SERVICE INFO – INA 0009

Optimerad spännrulle 531 0564 30

Tillverkare:	Seat, Volkswagen
Modeller:	
Seat	Cordoba, Ibiza
Volkswagen	Polo
Motor:	1.4i 16V (AFH)
LuK-AS-nr.:	531 0564 30
OE-nr.:	036 109 243 J 036 109 243 G (tidigare) 036 109 243 D (tidigare)

Bild 1: (visad framifrån)

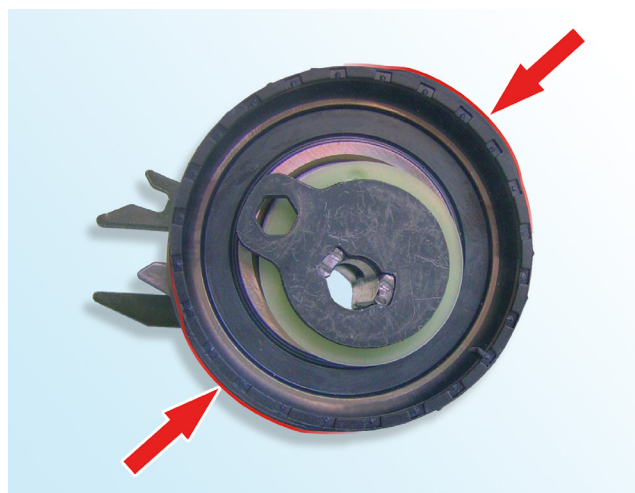
Spännrulle 531 0564 30 (Sinus-Pulley) är vad beträffande buller, en optimerad spännrulle som har utvecklats speciellt för ovan angivna applikation.

Den atypiskt formade slitbanan är inte ett tillverkningsfel!

De röda markeringarna (bild 1 och bild 2, pilar) förtydligar de speciella egenskaperna hos rullen.
På spännrullens slitbana finns diagonalt gående upphöjningar synliga (bild 2).
